# 原子力規制委員会/原子力規制庁の 廃炉・汚染水対策に関する 規制活動状況について

平成26年6月9日

原子力規制庁

## 凍土方式遮水壁による汚染水対策に関する東京電力(株)への質問事項

図1 凍土遮水壁 平面図・断面図 (概要)

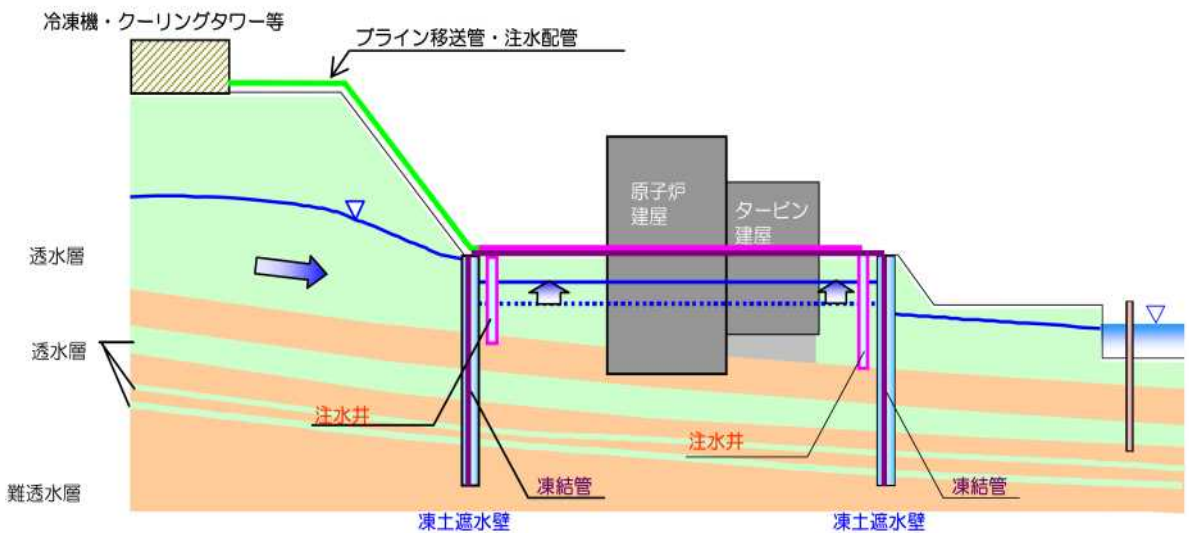
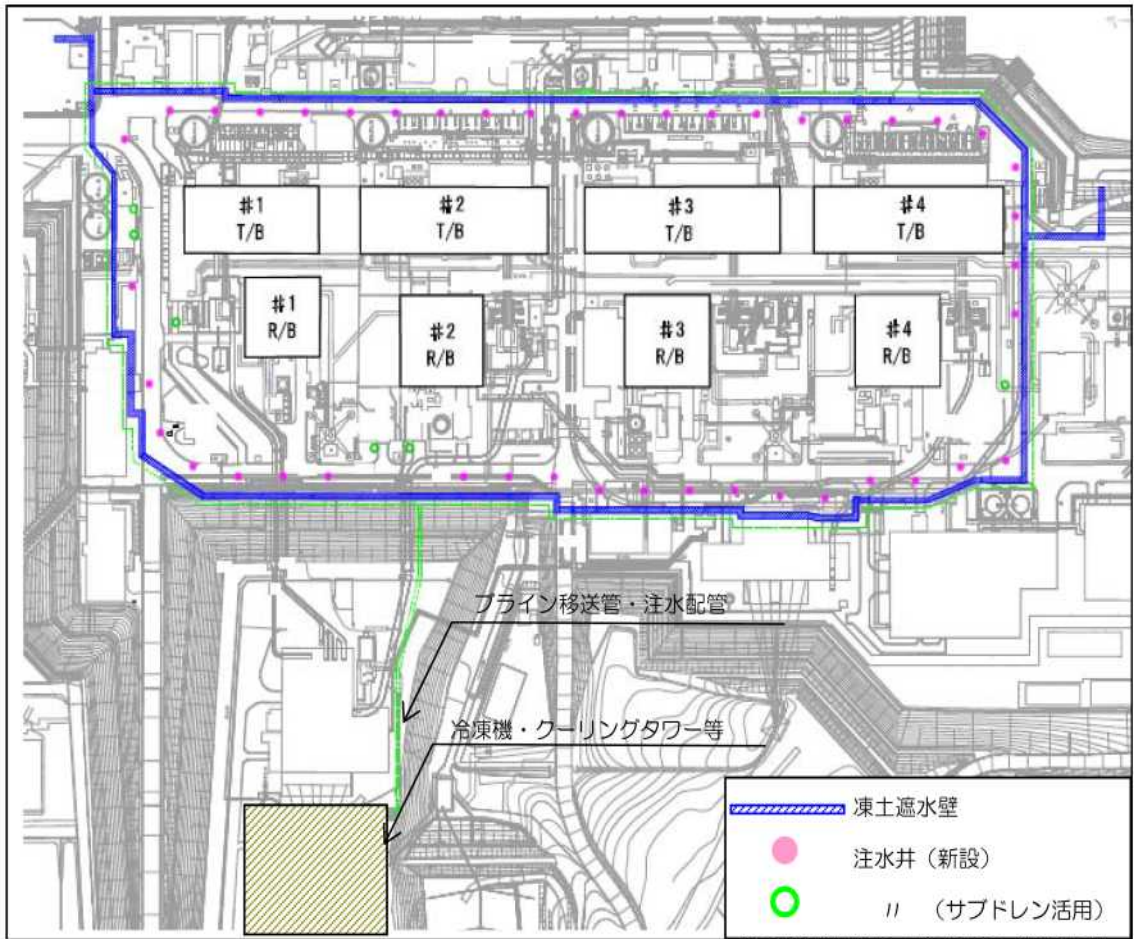
- (1) 凍土方式遮水壁によって建屋への地下水流入量がどの程度抑制されるのか、その予測値を根拠となるデータとともに示すこと。その際、各々の対策の効果について、いくつかの想定をおいた感度分析を行うこと。(リチャージによる流入分(増加分)も考慮すること。)
- (2) 凍土方式遮水壁によらず、建屋周辺にあるサブドレンの稼働のみによっても同様に地下水水位を下げることは可能なのではないか。
- (3) 地盤沈下(不等沈下を含む。)が起きる可能性など、建屋の支持基盤等への影響をどのように評価したか、根拠となるデータとともに示すこと。

- (1) 以下の水位計測について具体的な方策(計測頻度、計測ポイント、精度等)を示し、それが水位の常時監視(局所的な水位変動に対する監視を含む。)を行う上で十分であることを示すこと。【審査の視点1. ①、3. ①/②】
  - a) 建屋内の汚染水の水位  
(雨水の流入、汚染水の移送停止等による局所的な水位上昇も含む。)
  - b) 建屋周辺の地下水の水位
  - c) 凍土方式遮水壁と海側遮水壁間の地下水の水位
- (2) 以下の水位制御について、設備の構成・容量、方法(局所的な水位変動に対する制御を含む。)、水位制御の範囲(平面的な広がりを含む。)水位制御の能力(制御しうる水位変化量等を含む。)、時間応答性(特に、凍土方式遮水壁内側の31孔の注水井による注水と汲み上げによる地下水位制御性)、設備の運用・管理体制及び水位制御を可能とする技術的根拠(シミュレーション又は実証試験)を示すこと。なお、現在実測されている建屋毎の汚染水の水位差や地下水の水位差を前提として示すこと。【審査の視点1. ③】
  - a) 建屋内の汚染水の水位  
(雨水の流入、汚染水の移送停止等による局所的な水位上昇も含む)
  - b) 建屋周辺の地下水の水位
  - c) 凍土方式遮水壁と海側遮水壁間の地下水の水位

- (3) 上記を踏まえ、建屋内の汚染水の水位は、建屋周辺の地下水の水位より低くすること及び建屋周辺の地下水の水位は、凍土方式遮水壁と海側遮水壁間の地下水の水位より低くすることについて、i) どの程度の水位差を設定し、ii) 降雨等の外的要因や機器の故障等の内的要因による水位変動をどの程度想定し、iii) それらの変動に対してどの程度の裕度を維持し制御できるのか、それぞれの値を根拠となるデータとともに示すこと。【審査の視点1. ③】
- (4) 山側の凍土方式遮水壁において、地下水の越流に関する評価・検討結果を根拠となるデータとともに示すこと。
